Vedtak - gnr-bnr 45-25 Saueneset, Meland kommune, utlegging av flytebrygge

Gnr. 45, bnr. 25 Saueneset, Meland kommune, sjøkart nummer 23.

Utlegging av flytebrygge på 5 x 2 meter med landgang.

flytebruggje
Jan Iversen
17.04.2009
Målestokk 1:50

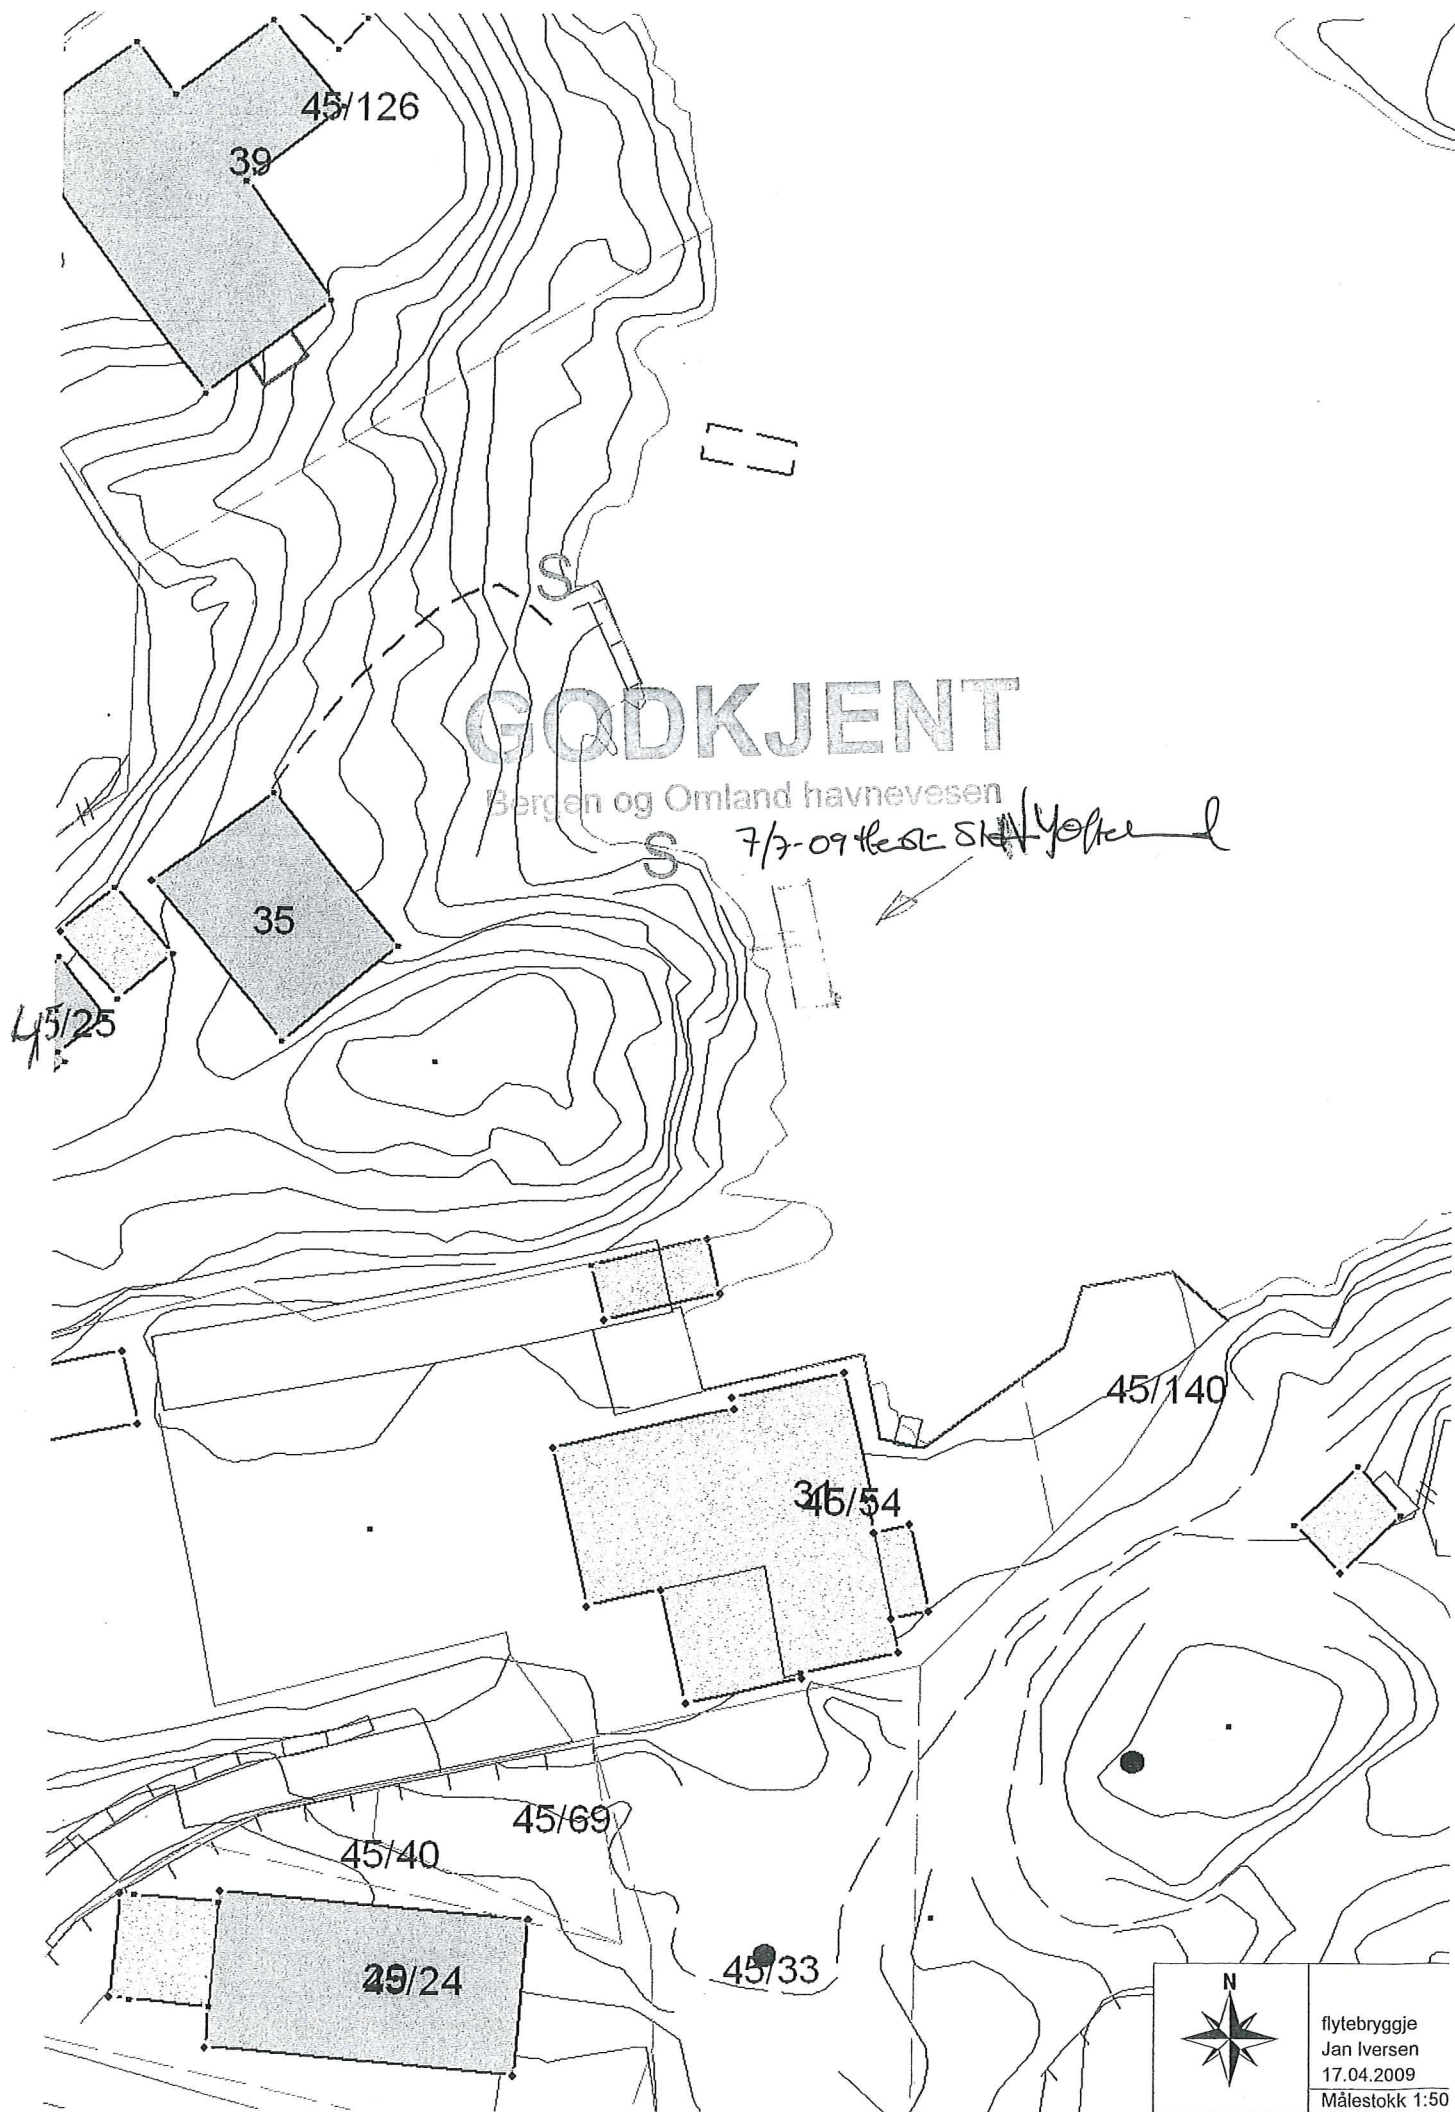
Det gis tillatelse til utlegging av flytebrygge på 5 x 2 meter med landgang som vist på tegning på gnr. 45, bnr. 25 Saueneset, Meland kommune. Tiltaket eller bruken av dette må ikke hindre tilflott til eller annen utnyttelse av naboeiendommer.

3. Bryggen må ha tilstrekkelig solid utførelse og fortøyings/forankres forsvarlig slik at avdrift unngås.

4. Forankring/fortøyning av bryggen må utføres slik at disse ikke hindrer eller skader annen sjøveis trafikk.

5. Bryggen må flombelyses eller påmonteres blinkende gule lys på den enden som vender ut mot farvannet. Flombelysning må innrettes slik at den ikke virker blendende på de sjøfarende. Blinkende gule lys må ha blinkkarakter med intervall fra 3 til 5 sekunder. Dersom det skulle være tvil om nødvendigheten av slik belysning tas spørsmålet opp med havnevesenet.
